CONSULTATION DU PUBLIC PORTANT SUR

CARRIÈRES LAGADEC,

POUR LE RENOUVELLEMENT DE L'AUTORISATION D'EXPLOITER ET  
L'EXTENSION DU PÉRIMÈTRE DE LA CARRIÈRE DE KÉRASTANG

Dossier n° : E25000102 / 35

Figure 1 : Schéma d'aménagement provisoire de l'entrée de la carrière depuis Ty Ruz

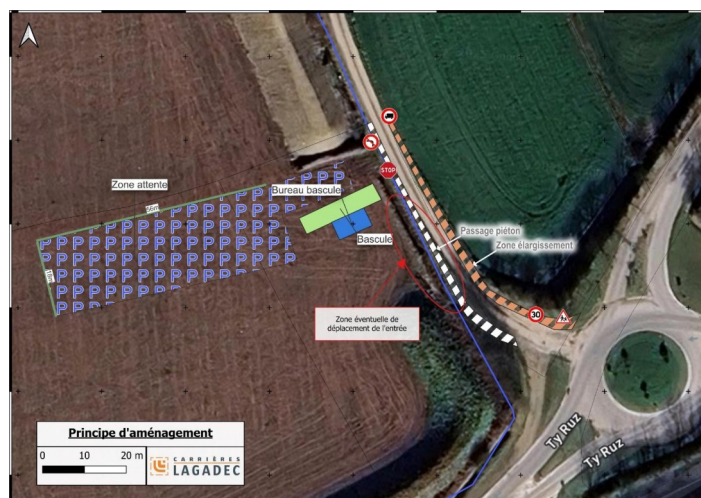
**Q10 :** Vous vous êtes engagés à avoir un point de vigilance particulier concernant le nouveau tronçon d'accès près de Ty Ruz, entre le rond-point et l'entrée du site. Comment pouvez-vous vous assurer que cet accès ne crée pas de danger pour les usagers (promeneurs/randonneurs/cyclistes) ? Pouvez-vous fournir un schéma d'aménagement de cette entrée, comprenant une éventuelle zone d'attente pour les camions avant de pénétrer sur le site, en cas d'encombrement de l'entrée ?

Pour accéder à la nouvelle entrée de la carrière, la route communale de Kersané sera empruntée sur une longueur de 70m environ. Considérant la configuration du lieu (rond-point, sortie à droite du rond-point puis entrée à gauche dans la carrière, la longueur des semi-remorques (16.50m) et leur manœuvrabilité), la vitesse des personnes accédant à la carrière sera effectivement réduite.

Néanmoins, pour garantir la sécurité nous mettrons en place une signalétique depuis le rond-point et depuis la sortie de carrière pour limiter la vitesse et alerter de la présence de piétons. En sortie de carrière, un panneau interdisant la sortie des véhicules vers le hameau de Kersané (à gauche vers le nord) sera installé ainsi qu'un STOP pour céder la priorité aux véhicules empruntant la voie communale. Par ailleurs, les travaux d'aménagement proposés, de la voie jusqu'à l'entrée

de la carrière, seront étudiés avec la mairie de Saint-Renan, en fonction des diverses contraintes du lieu (foncier, gestion des eaux de ruissellement, talus/haies). Un schéma de principe est illustré dans la Figure 1 ci-dessous :
